Governo do Estado de Mato Grosso
SES – Secretaria de Estado de Saúde
Secretaria Adjunta de Aquisições e Finanças
Superintendência de Aquisições e Contratos

RESPOSTAS AOS PEDIDOS DE ESCLARECIMENTOS – PARTE 01

Trata-se de pedidos de esclarecimentos encaminhados via e-mail pelas empresas abaixo elencadas acerca dos termos do Edital da **CONCORRÊNCIA N° 002/2020** e seus anexos, gerado pelo **PROCESSO n° 139230/2020**, que tem por objeto a “*retomada da construção do Hospital Central de Alta Complexidade, localizado no município de Cuiabá – Mato Grosso, conforme condições, quantidades e exigências estabelecidas neste Edital e seus anexos*” a fim de atender às necessidades dos contratantes.

Imagem 2

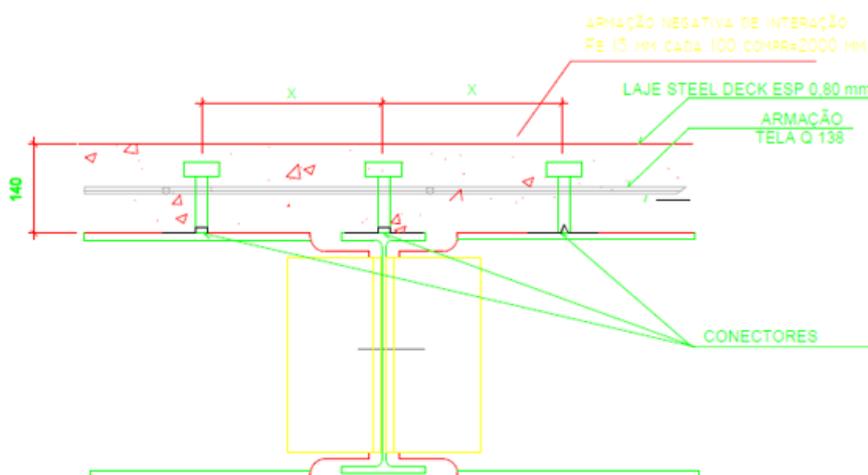
1. A Composição de Preço Unitário “SES01119 - FORNECIMENTO/MONTAGEM DE STEEL DECK” considera a utilização de Tela POP Q75 (Imagem 1), porém no Projeto Estrutural de Estrutura Metálica (MET_HOSP_PE_041_R0) está especificado a Tela Q-138 (Imagem 2), como pode ser visto nas imagens abaixo.

Da Composição “SES01119”

Considerar Planilha Orçamentária

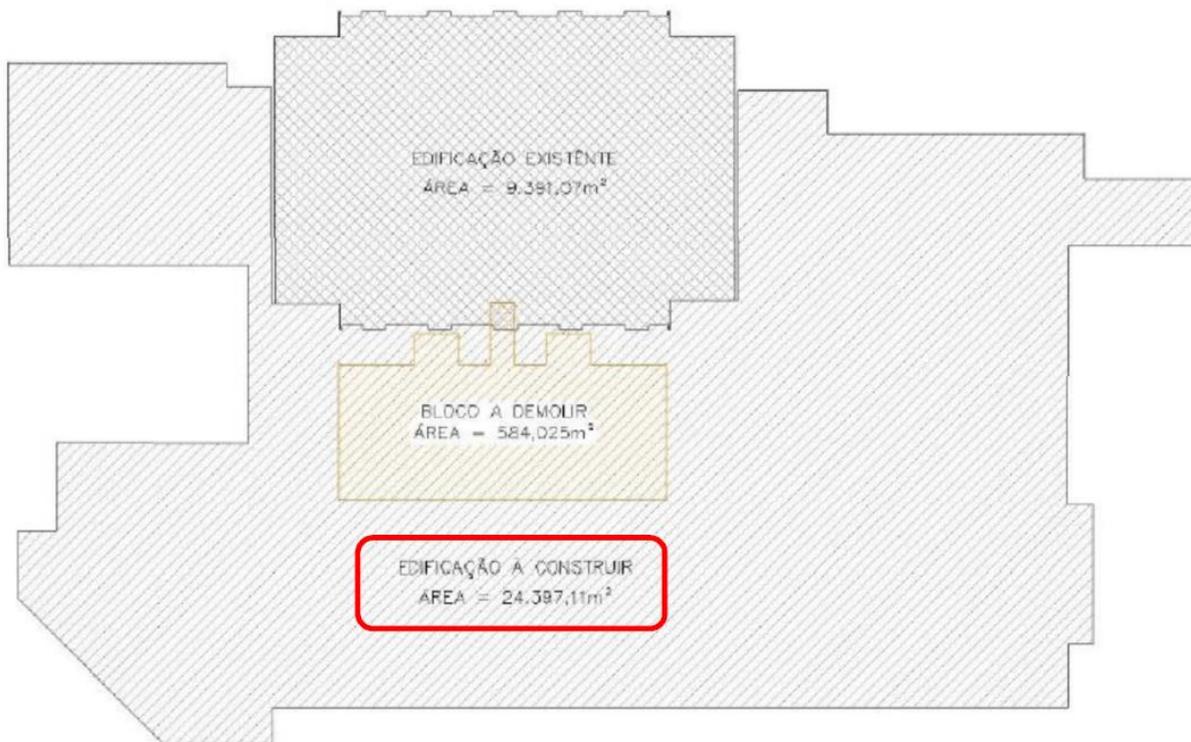
1. Como pode ser visto no desenho abaixo, a área da Edificação à Construir com estrutura metálica é de 24.397,11 m², sendo assim perguntamos: O correto não seria exigir atestado de capacidade técnica de “EXECUÇÃO EM ESTRUTURAS METÁLICAS” aplicando-se o percentual de 40% sobre a área da edificação à construir de 24.397,11 m² (9.758,84 m²) e não sobre a área à construir + a área da edificação existente à Reformar?

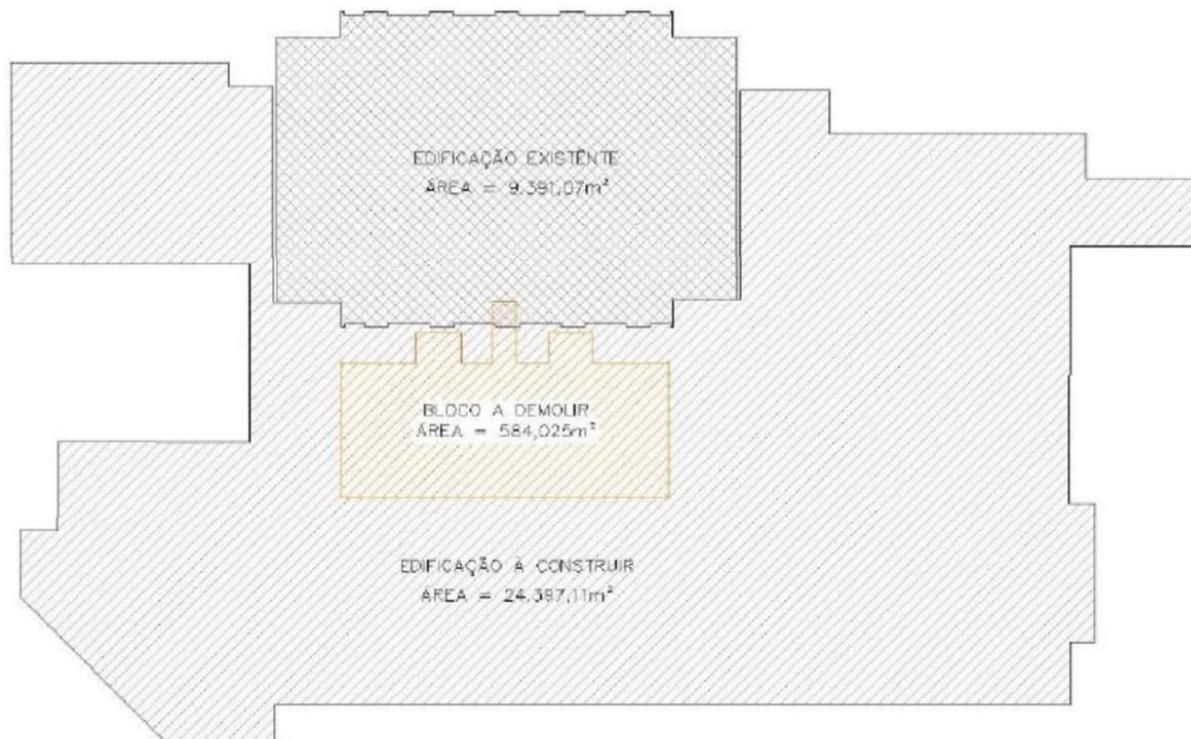
3. Serviço de Demolição (Item 5.0 da Planilha Orçamentária)

O Valor previsto na Planilha Orçamentária (R\$ 52.789,94) é insuficiente para executar a demolição e retirada dos entulhos de uma edificação de 584,025 m² de área construída.

- 2 – Conforme pontuado, fica duvidoso o questionamento encaminhado, assim, solicitamos melhor detalhamento do questionamento.
- 3 – Os valores dos serviços de demolição estão baseados nos preços obtidos pelo boletim SINAPI, referência nacional para elaboração de planilha de obras públicas;
